**Opinia Nr 008422**

wyników przeprowadzonych oględzin - ekspertyzy urządzeń grzewczo-kominowych

w budynku przy ul. 1-go Maja nr 69/25 w Wałbrzychu  
dotycząca urządzeń grzewczo-kominowych używanych przez  
B.O.U. Sobiecin

# SZKIC ORIENTACYJNY

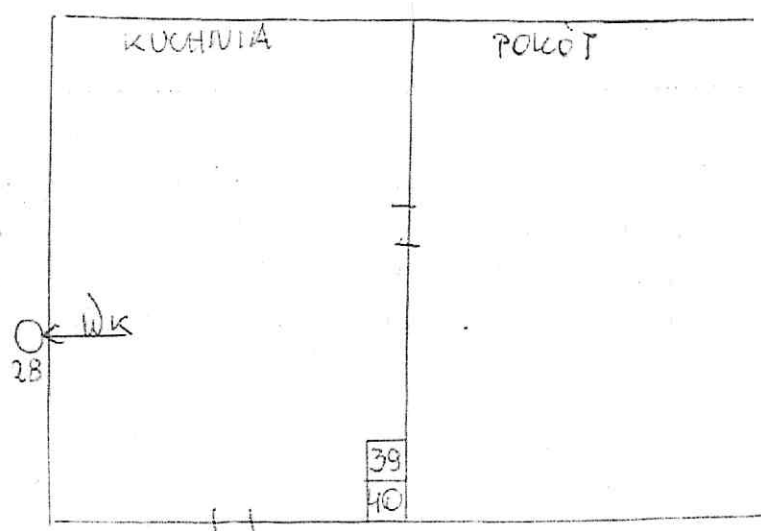
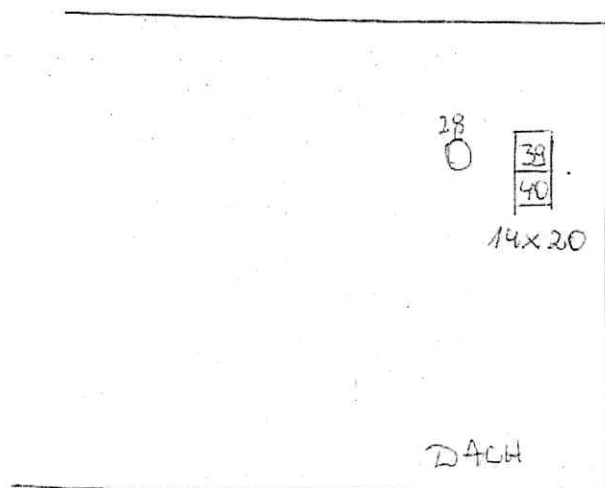
1. Przewód kominowy nr. 40 można bezb. przeznaczyć dla pieca podłogowego kaflowego i pieca kuchennego. Przy paleniu w piecu zachować należy różnicę wpiecia min. 1 m.
2. Wentylacja wpięta w kuchenkę istniejącą przewód nr. 28.
3. Wentylacja zamontowana są z uciążliwymi prądami.
